► Nr. VO/2024/13240
öffentlich

Bebauungsplan 05.49.00 - Marie-Juchacz-Weg (Wilhelmshöhe) - Beschluss über Öffentlichkeitsbeteiligung gem. § 3 (2) BauGB

Bebauungsplan 05.49.00 – Marie-Juchacz-Weg (Wilhelmshöhe) –

Vorbemerkung: Der Vorentwurf zum o. g. Bebauungsplan (Begründung mit städtebaulichen Entwürfen, Variante A und B) wurden im Foyer des Fachbereichs Planen und Bauen der Hansestadt Lübeck vom 28.03.2022 bis einschließlich 19.04.2022 ausgehängt und auf der Internetseite der Hansestadt Lübeck eingestellt. Es gingen während der Beteiligungsfrist vier schriftliche Stellungnahmen mit Anregungen zu der Planung ein. Im Folgenden werden die vorgebrachten Anregungen ausgewertet.

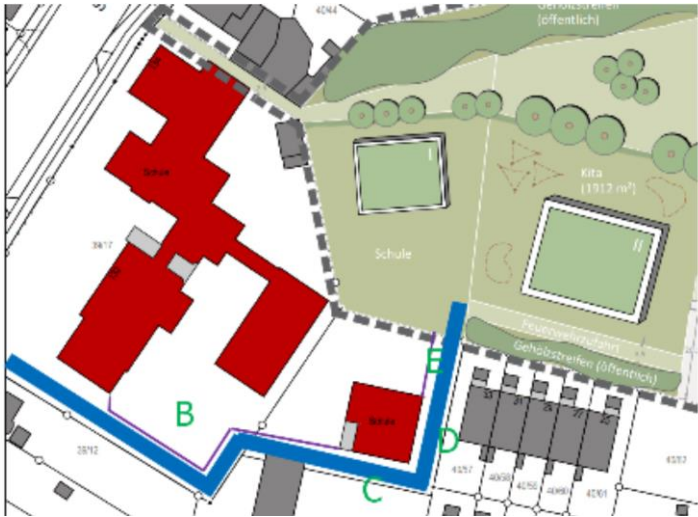
<p>9.3 <u>Bedenken zur Wegeverbindung über das derzeitige Schulgrundstück, da die sichere Entfluchtung des Schulgebäudes nicht mehr gewährleistet würde</u> Gegenüber der beschriebenen Wegeführung über das Grundstück der Schule Wilhelmshöhe meldet der Bereich Schule und Sport Bedenken an, da die Sicherheit der Schüler:innen zu jedem Zeitpunkt und damit auch bei einer Entfluchtung gewährleistet sein muss. Bzgl. der Anpassung der Fluchtwegführung wurden in den vergangenen Monaten die folgenden fünf Varianten besprochen:</p>	<p>Die Schaffung einer öffentlichen Wegeverbindung von der Schwartauer Allee zu den geplanten Nutzungen (Kita, Grün- und Spielbereich, Wohnungen) sowie weitergehend zur Hochstraße und dem Marie-Juchacz-Weg ist vom hohen öffentlichen Interesse.</p> <p>Mit den neu geschaffenen Wegebeziehungen wird die (fußläufige) Vernetzung innerhalb des Stadtteils im Sinne des erstrebenswerten Leitbildes „Stadt der kurzen Wege“ deutlich aufgewertet.</p> <p>Für eine gute Erreichbarkeit der öffentlichen Grün- und Freifläche mit Spielplatz sowie der Kita kann nicht auf die geplante Wegeverbindung von der Schwartauer Allee verzichtet werden. Ohne diese Wegeverbindung ist der Standort des Spielplatzes nicht herleitbar, da ein zu geringer fußläufiger Einzugsbereich (von Wohnnutzungen) bestünde. Der größte Einzugsbereich beider Nutzungen (Kita und Spielplatz) resultiert aus der Wohnbevölkerung westlich der Plangebietsfläche, die die neu geschaffene Wegeverbindung entsprechend nutzen würde. Auch die Kita sollte ohne zwingendes Erfordernis der PKW-Nutzung gut erreichbar sein. Darüber hinaus erfolgt mit der Wegeführung an die Schwartauer Allee eine direkte Anbindung der geplanten Nutzungen und weitergehend der Wohnnutzungen entlang der Hochstraße und des Marie-Juchacz-Weges an den öffentlichen Personennahverkehr. Auf Höhe der geplanten Wegeverbindung besteht die Bushaltestelle „Josephinenstraße“, die von den Buslinien 1 und 500 angefahren wird. Ebenfalls in räumlicher Nähe und über die Wegeverbindung erschlossen würde zudem die Bushaltestelle „Georg-Kerschensteiner-Straße“, die von den Buslinien 3,8 und</p>	<p>(Teil)Berücksichtigung</p>

Inhalt der Stellungnahme	Prüfung und Abwägung	Ergebnis
<p>Variante 1</p>  <p>Variante 1 beinhaltet die Schaffung von 2 oder 3 neuen Toren:</p> <ul style="list-style-type: none"> - Tor 1 in Verlängerung der Westfassade des Schulgebäudes, um den Zugang von der Schwartauer Allee zu verschließen - Tor 2 als Zugang zum Schulhof - Tor 3 um den Zugang zur Parkanlage zu verschließen <p>Ggf. können die Tore 2 und 3 in einem Tor kombiniert werden. Ggf. könnte das Tor 1 näher zum gebäudeseitigen Notausgang aufgestellt werden.</p> <p>Bei Installation des in Verlängerung der Westfassade des Schulgebäudes beschriebenen Tores 1 mit einer im Not-/Brandfall automatisierten Schließung kann das technische Versagen der Anlage nicht ausgeschlossen werden, womit insofern eine potentielle Gefährdung für die Schüler:innen vorliegt, als dass diese unbeaufsichtigt trotzdem auf die stark befahrene Schwartauer Allee laufen könnten, wenn die Tore eigentlich geschlossen sein sollten. Weiterhin müsste bei der Verwendung einer automatisierten Schließung sichergestellt werden, dass sich das Tor in einer Vielzahl von verschiedenen Fallkonstellationen automatisch schließt und es muss dabei sichergestellt werden, dass die Sicherheit der Schüler:innen in allen Fallkonstellationen gewährleistet ist. Der Bereich Schule und Sport hat gerade in diesem speziellen Punkt Bedenken, da es vermutlich unmöglich sein wird, alle Fallkonstellationen abschließend über die Automatik zu erfassen.</p>	<p>10 angefahren wird.</p> <p>Die geplante öffentliche Wegeverbindung steht nicht im Widerspruch zu einer Entfluchtung des Schulgebäudes über den nördlichen Fluchtwegeausgang. Vielmehr sollte auf eine öffentliche Fläche entfluchtet werden. Gemäß Brandschutzatlas (Mayer/Battran, 07.2021) enden Fluchtwege erst im Freien. „Das Freie in diesem Sinne ist eine öffentliche Verkehrsfläche, auf der die fliehenden Personen die Möglichkeit haben, sich vom Gebäude beliebig weit zu entfernen. Führen die baulichen Rettungswege auf eine nichtbebaute Stelle des Grundstückes, muss diese einen sicheren Zugang zur öffentlichen Verkehrsfläche haben und von der Feuerwehr im Brandfall leicht erreichbar sein.“</p> <p>Sofern sich seitens des zu verantwortenden Bereichs gegen eine Entfluchtung auf die öffentliche Wegeverbindung entschieden wird, bieten sich grundstücksbezogene Lösungen, wie alternativ entfluchtet werden kann (siehe insb. Variante 4).</p> <p>Im Folgenden erfolgt ergänzend eine Stellungnahme zu den vorgeschlagenen Varianten:</p> <p>Den kritischen Ausführungen zu Variante 1 mit der vorgesehenen Implementierung von im Brandfall zu öffnenden und schließenden Toren wird vor dem Hintergrund der fehlenden Praktikabilität gefolgt.</p> <p>Der Variante 2 steht eine äußerst gering verbleibende Breite für die öffentliche Wegeverbindung entgegen. Anzustreben ist eine Mindestbreite von 2,50 m. Diese würde weit unterschritten. Von der Umsetzung dieser Variante wird abgesehen, zumal der Fluchtwegekorridor für die Schüler:innen auch nur sehr schmal ausfallen würde, was ein (sicheres) Entfluchten erschweren würde.</p> <p>Die Variante 4 steht im Einklang mit dem Ziel der Schaffung der öffentlichen Wegeverbindung nördlich des Schulgebäudes. Sofern von einer möglichen Entfluchtung auf die öffentliche Wegeverbindung abgesehen wird (siehe Ausführungen oben), ist diese</p>

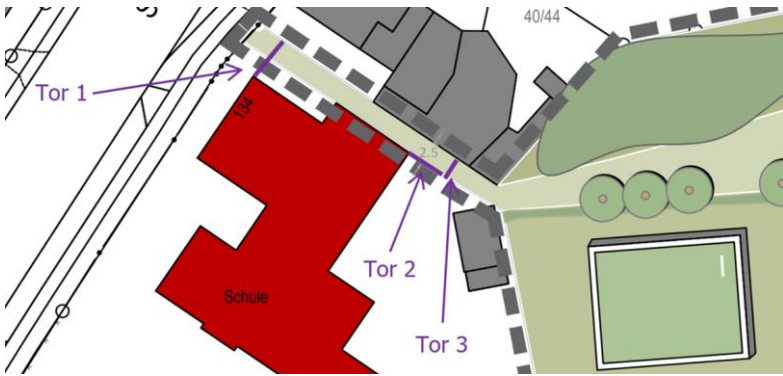
Inhalt der Stellungnahme	Prüfung und Abwägung	Ergebnis
<p>Alternative 6</p>  <p>Seitens der Schule wurde noch eine sechste Alternative angeregt. Hierbei würde die Anbindung der Kita und der Parkanlage entlang der südlichen und östlichen Schulgrundstücksgrenze hergestellt werden.</p> <p>Bei dieser Alternative müsste die Entluchtung aus dem Schulgebäude nicht neu geregelt werden. Vorteilhaft wäre, dass die vorhandene Ampelanlage, mit der das Überqueren der Schwartauer Allee ermöglicht wird, ungefähr dort positioniert ist, wo die vorgeschlagene Wegeverbindung zur Kita und zur Parkanlage aktuell über das Schulgrundstück beginnt (siehe Buchstabe A in der Skizze).</p> <p>Damit die Spiellandschaft (siehe Buchstabe B in der Skizze) in ihrer Nutzung erhalten bleibt, sollte die Wegeverbindung nur so schmal wie notwendig ausgestaltet werden. Die Obstbäume südlich des AVK-Solitärbaus (siehe Buchstabe C in der Skizze) müssten umgepflanzt werden. Die Büsche und Sträucher östlich des AVK-Solitärbaus (siehe Buchstabe D in der Skizze) müssten gerodet werden.</p>

Inhalt der Stellungnahme	Prüfung und Abwägung	Ergebnis
<p>Der Holzschuppen nordöstlich des AVK-Solitärbaus (siehe Buchstabe E in der Skizze) müsste versetzt werden.</p> <p>Auch ein neuer Zaun vom Hauptgebäude bis zum AVK-Solitärbau wäre bei dieser Alternative erforderlich. Ebenso müsste ein Zuananschluss nördlich des AVK-Solitärgebäudes zu der bisherigen Zaunanlage hergestellt werden.</p> <p>Zwischenfazit zu den Varianten 1 bis 5 und der Alternative 6 Welche Entfluchtung des Schulgebäudes künftig vorgenommen wird, müsste das Gebäudemanagement der Hansestadt Lübeck als Grundstückseigentümer entscheiden.</p> <p>Maßgabe hierbei muss aus Sicht des Bereichs Schule und Sport sein, dass die Sicherheit der Schüler:innen nicht gefährdet wird. Der Bereich Schule und Sport favorisiert Alternative 6, da hier keine zusätzliche Sicherheitsgefährdung der Schüler:innen in einem Not-/Brandfall entsteht und kein Eingriff in das Denkmal erfolgen müsste.</p>
